CONCOURS POUR LE CIMETIÈRE DU BOIS-DE-VAUX,  
A LAUSANNE

Concours pour l'aménagement  
du nouveau Cimetière du Bois de Vaux.

1<sup>er</sup> prix : Projet « Atropos », de M. A. Laverrière, architecte, à Lausanne.

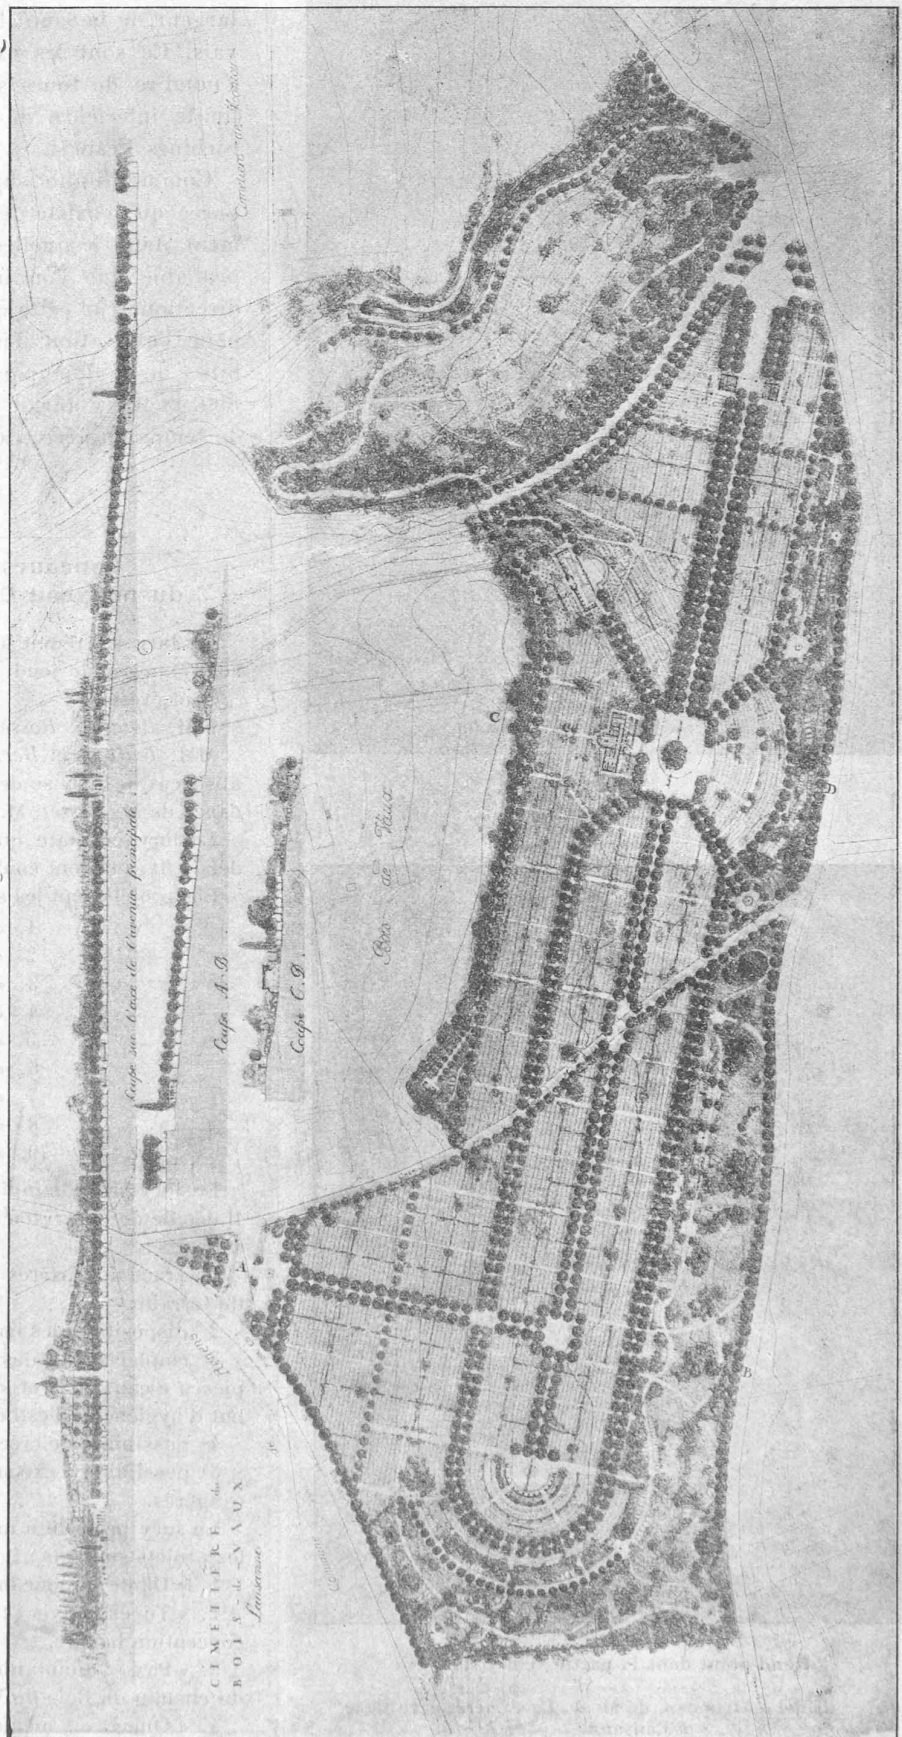
« Atropos » : Composition générale de grande allure ; les entrées sont particulièrement bien à leur place et bien étudiées, notamment l'entrée principale. L'idée d'encadrer le cimetière d'un rideau de verdure et d'y loger les concessions est fort heureuse, il en est de même de l'avenue des urnes.

L'emplacement des édifices est très judicieux, malheureusement cette composition ne tient pas suffisamment compte de la topographie du terrain et nécessiterait pour sa réalisation des terrassements considérables.
